## Beslutning om vandplanindsats i Hundstrup Å ved Gundestrup Mølle i relation til de natur- og kulturhistoriske værdier

13/15067

## Notat - Om vandplanindsats ved Gundestrup Mølle

# Indsigelse mod planen om etablering af faunapassage i Hundstrup å ved Gundestrup Mølle i Svendborg kommune.

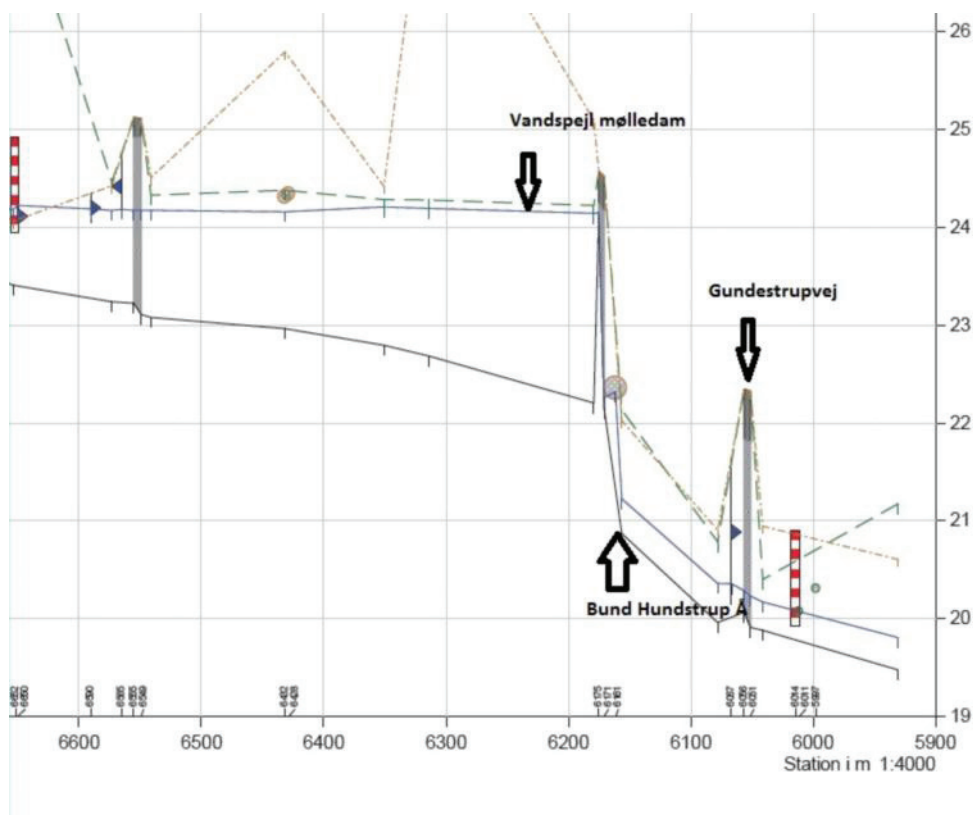
I forundersøgelsen har Rambøll anvendt en universel formel for beregning af en turbines virkningsgrad. Formlen er anvendt til at beregne den nødvendige vandmængde til drift af turbinen ved Gundestrup Mølle for at kunne levere sin maksimale ydelse.

$P_v = 1000 \cdot K \cdot g \cdot h$ , hvor  $g$  er tyngdeaccelerationen ( $g = 9,82 \text{ m/s}^2$ ), hvor  $K$  er vandmængden pr. sek. og  $h$  er vandets faldhøjde.

Da virkningsgraden er oplyst i form af, at turbinen ved Gundestrup Mølle ved fuld udnyttelse af kapaciteten kan levere 8,4 kW ( $P_v$ ) er den eneste ubekendte faktor, der resterer til brug for udregning af vandmængden, derfor vandets faldhøjde.

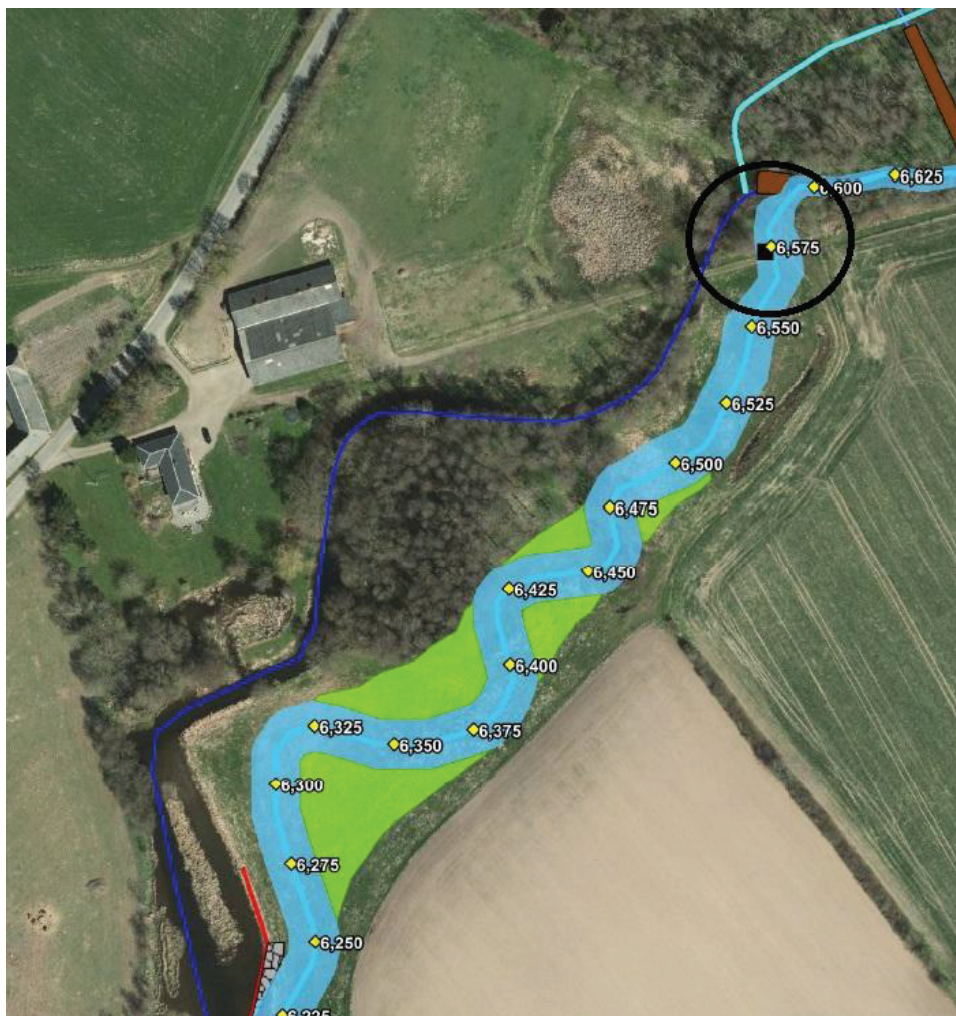
*Her beskrives hvilke broer, der skal bygges og at frislusen i alle 3 forslag fjernes. Der er ikke i projektet anført/indtænkt den nødvendig bro til arbejdskørsel hen over det nye åforløb og til skovområdet nord for ca. st. 6,4. Prisen for en sådan bro bør indarbejdes i projektet/beregningerne.*

#### Rambølls svar

I forhold til adgangen til arealer på den nordvestlige side af et nyt forløb for Hundstrup Å er det Rambølls opfattelse, at der ved gennemførelse af projektforslag 2 eller 3 kan opnås adgang via broen i nuværende St. 6.549-6.555 m ( Figur 2).
